Oggetto: [ID: 9123] Progetto di un impianto agrivoltaico denominato "MONTENERO DI BISACCIA", della potenza di 31,914 MW e delle relative opere di connessione alla RTN, da realizzarsi nel comune di Montenero di Bisaccia (CB) in località "Grugnale".

Procedura: Valutazione di Impatto Ambientale ai sensi dell'art. 23 del D.Lgs. 152/2006

Proponente: ASTEROPE SOL S.r.l.

Richiesta di Integrazioni Mic

Elab. GIS a cura della SS-PNRR

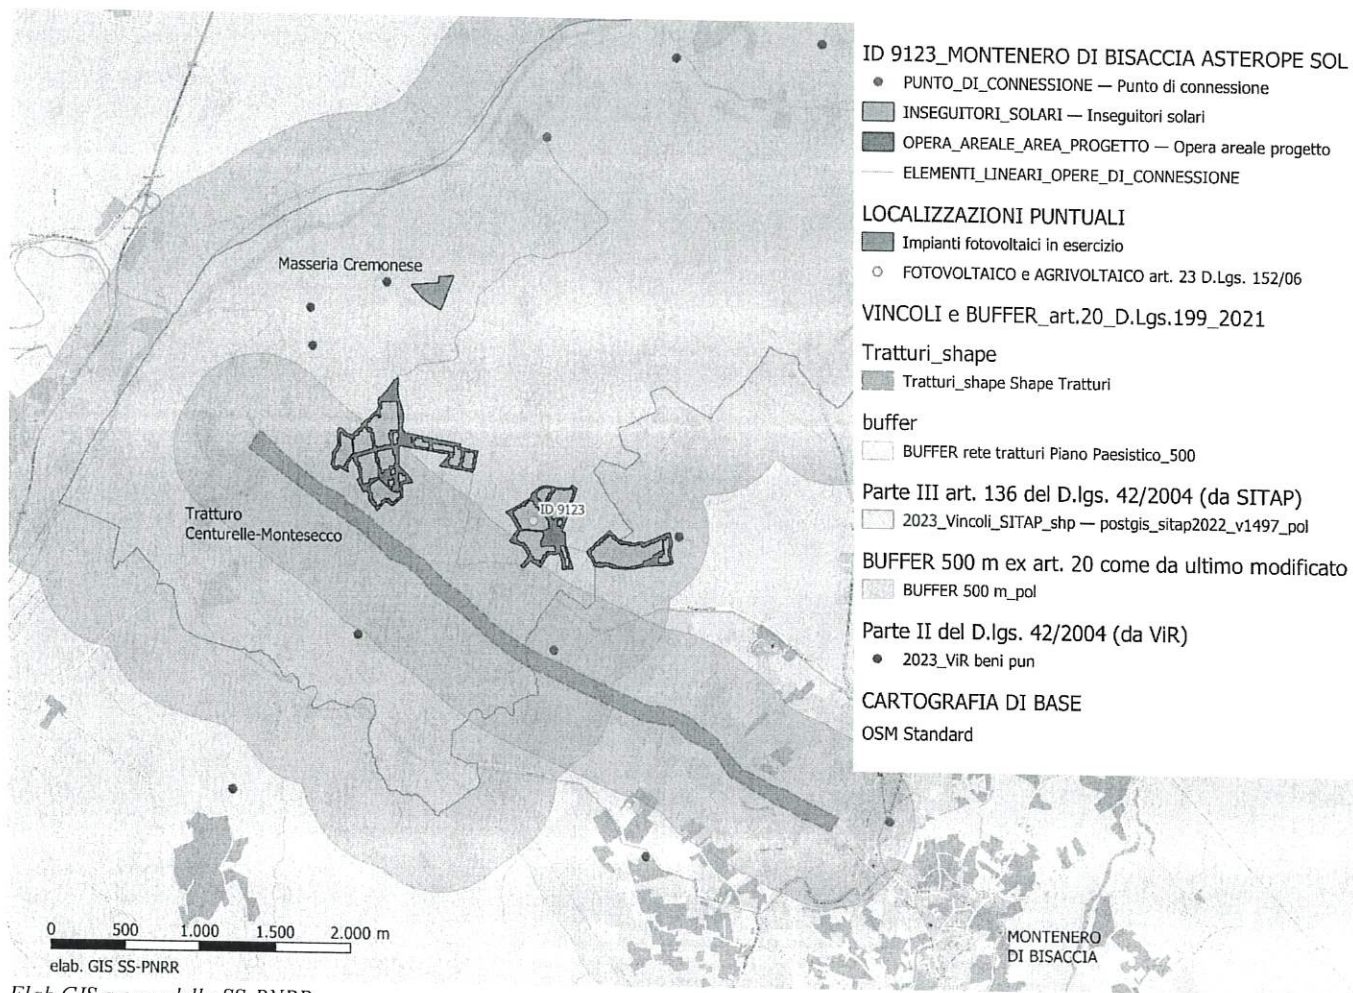
CONSIDERATO che L'intero impianto si inserisce in un contesto territoriale segnato dal **tratturo Centurelle – Montesecco**, sottoposto a tutela archeologica con DM 15/06/1976,
